MH Teplárenský holding, a.s.

Vysvetlenie informácií č. 1

Vzhľadom na skutočnosť, že obstarávateľovi spoločnosti MH Teplárenský holding, a.s. boli doručené žiadosti o vysvetlenie informácií potrebných na vypracovanie ponuky pre verejnú súťaž č. **VS 48** pre predmet zákazky „**Akumulácia tepelnej energie v závode Košice**“, ktorá bola vyhlásená zverejnením oznámenia o vyhlásení verejnej súťaže v Úradnom vestníku EÚ č. S 211 zn. 2022/S 211-608895 dňa 2. novembra 2022 a vo Vestníku verejného obstarávania č. 236/2022 zn. 46305 – MSP dňa 3. novembra 2022 (ďalej len „**verejná súťaž**“), poskytujeme Vám predmetné vysvetlenie.

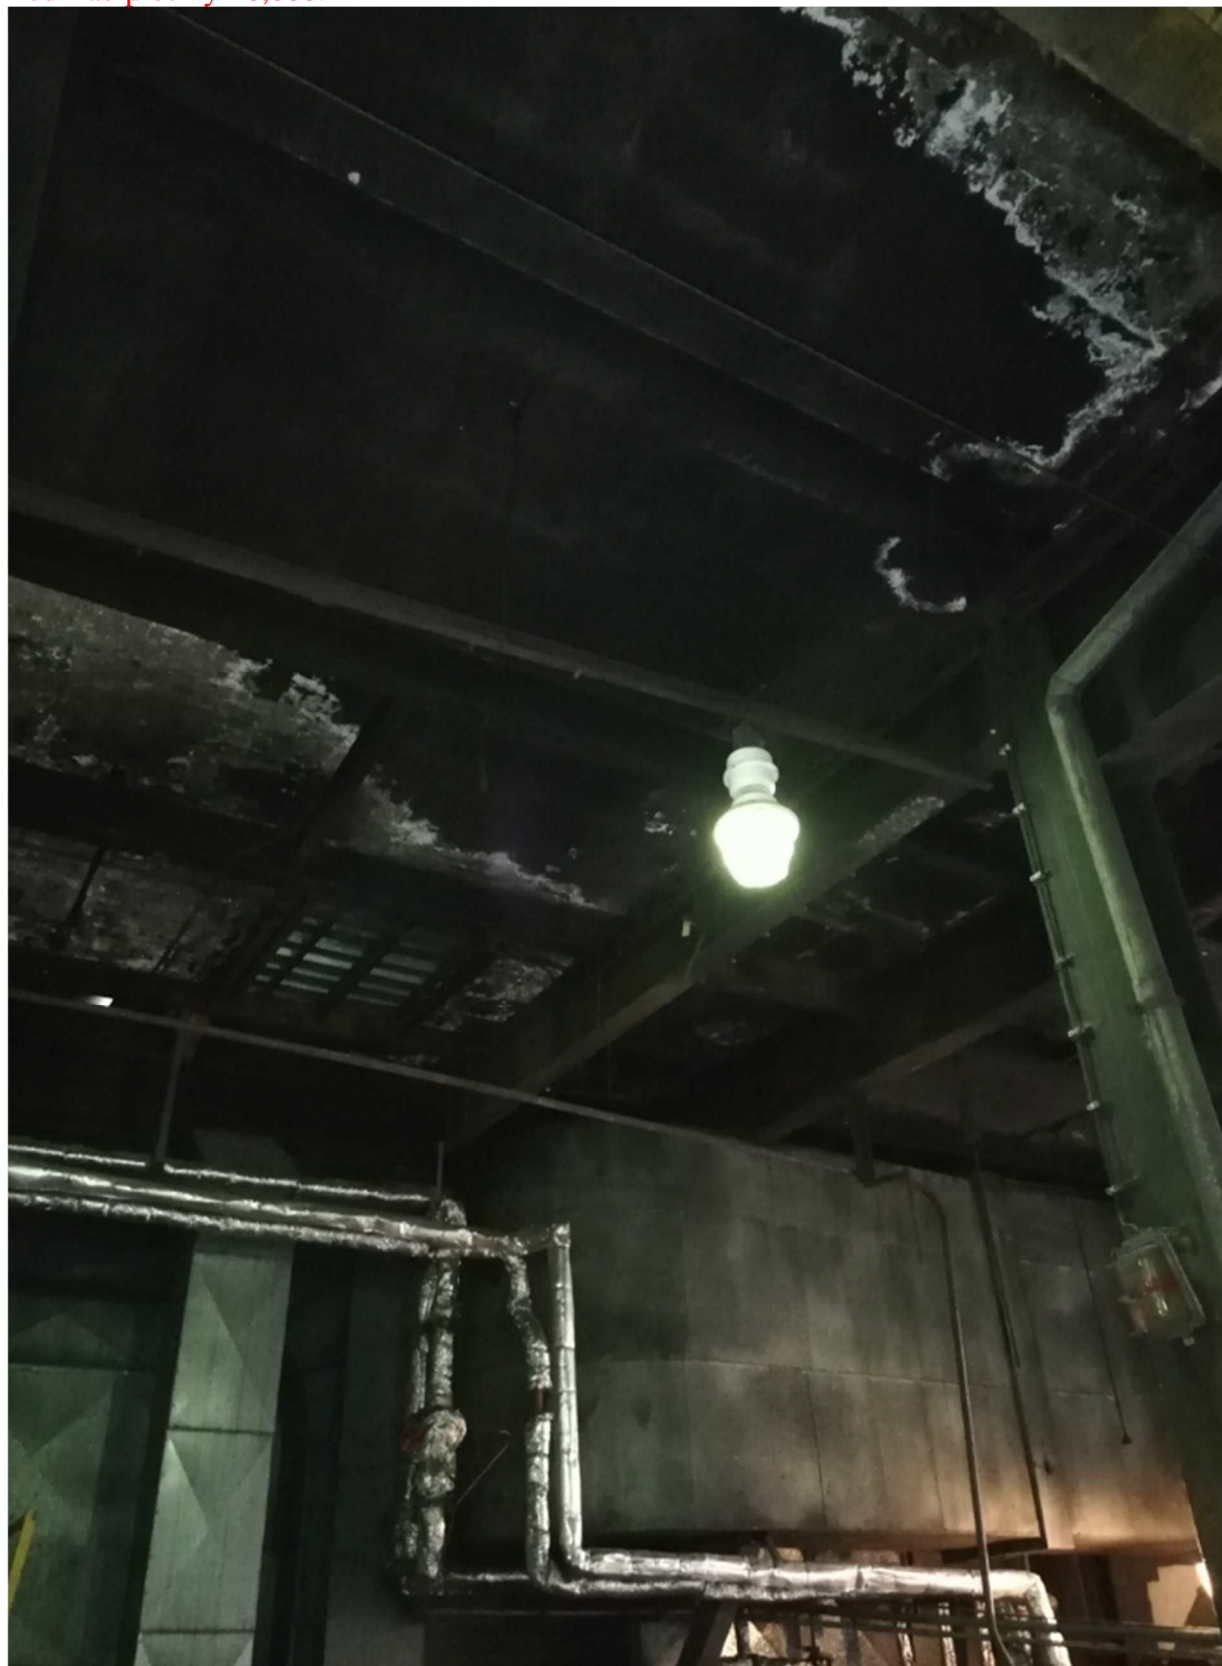
„Žiadame o zaslanie fotodokumentácie podhľadu stropov na +8,00, +13,50, stropu plošiny +4,40, u ktorých sa uvažuje s reprofiláciou výstuže a sanáciou betónových konštrukcií.“

Podhľad plošiny +4,400:

Podhľad plošiny +8,000:

Podhľad plošiny +13,500:
